BULLETIN DE GARANTIE

BG23-06A

DATE :	Mars 2023	SECTION : 04 ÉCHAPPEMENT
EXPIRATION:	Mars 2025	
SUJET :	CONNEXION POMPE À URÉE MANQUANTE

Révision: A Ajouter information pour dépressuriser le système de refroidissement.

Compartiment moteur

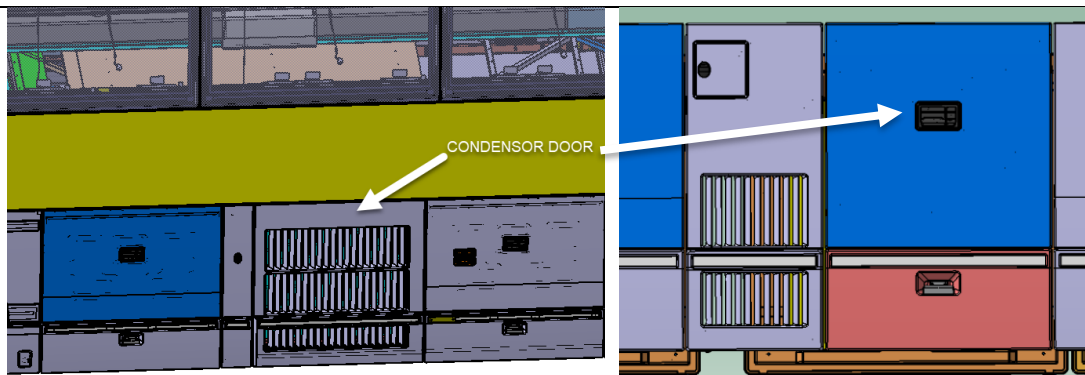
- 1- Enlever la pression dans le système de refroidissement (Compartiment moteur, côté chauffeur). Ouvrir la porte moteur et tourner la valve en position fermée (sens inverse des aiguilles d'une montre). Attendre 30 secondes et remettre la valve en position ouverte.

Compartiment condenseur (Gros et Petit A/C)

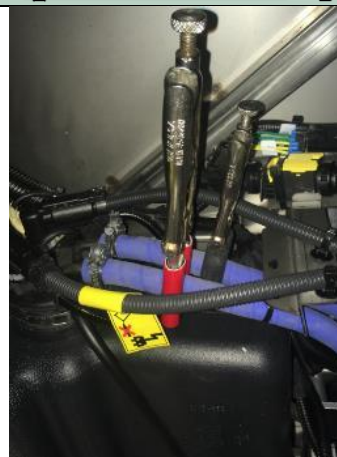
- 2- Serrer les boyaux avec une paire de vise-grip. L'outil doit être recouvert par un boyau en vinyle ou utiliser un outil spécifique qui va empêcher de briser le boyau.

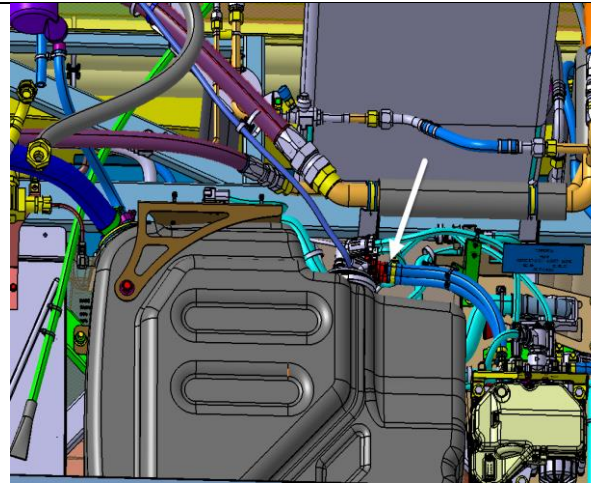
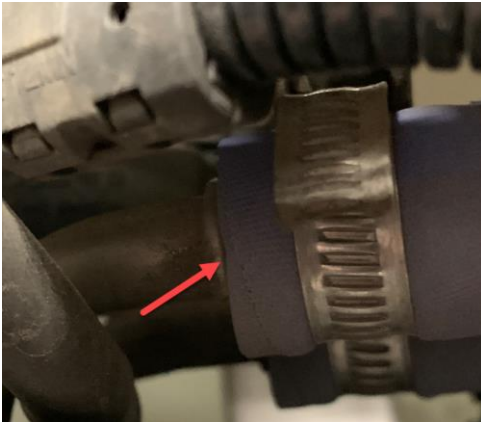
- 3- Mettre papier absorbant sous les boyaux et dans le compartiment.
- 4- Desserrer les 2 collets. Soyez prudent, le liquide de refroidissement peut s'écouler.

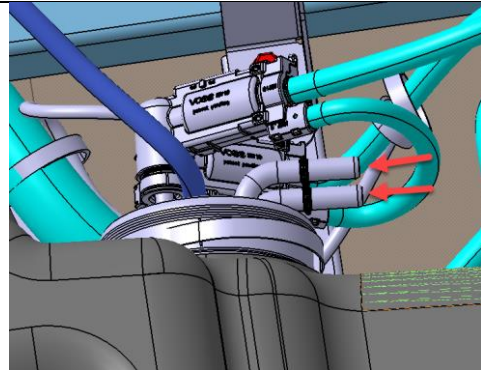
- 5- Desserrer les collets. Couper les attaches 8631155.

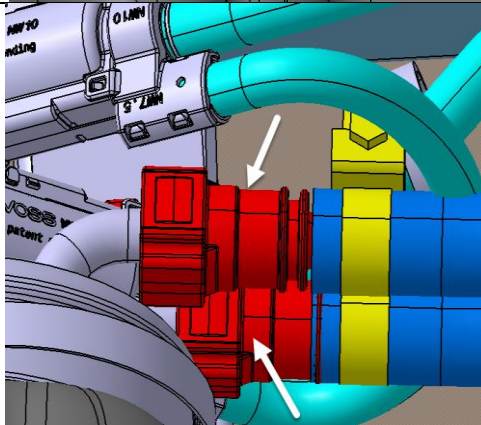
- 6- Installer les 2 connexions sur le réservoir à URÉE.

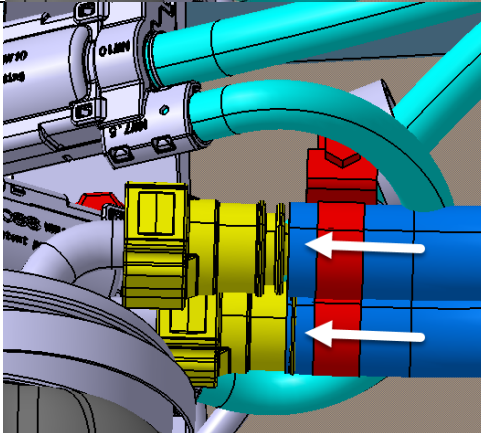
- 7- Glisser connecteurs 2x 20805109 sur les tuyaux.
